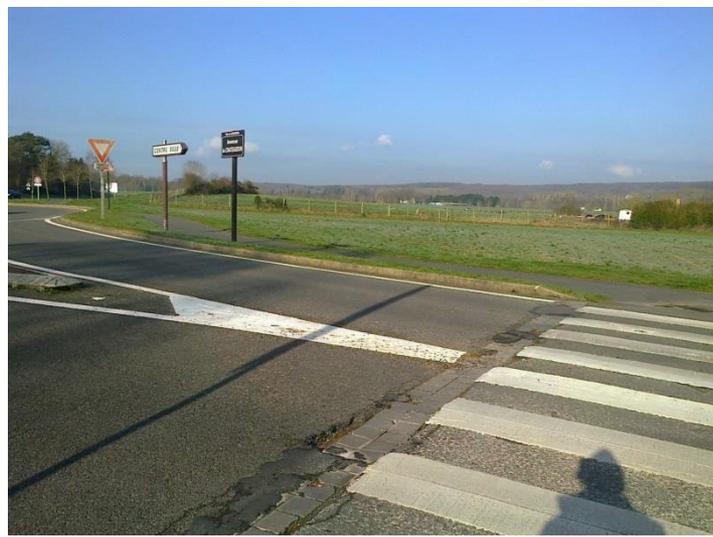
Commentaire : Rond-point d'Étampes : Prévoir balisage.
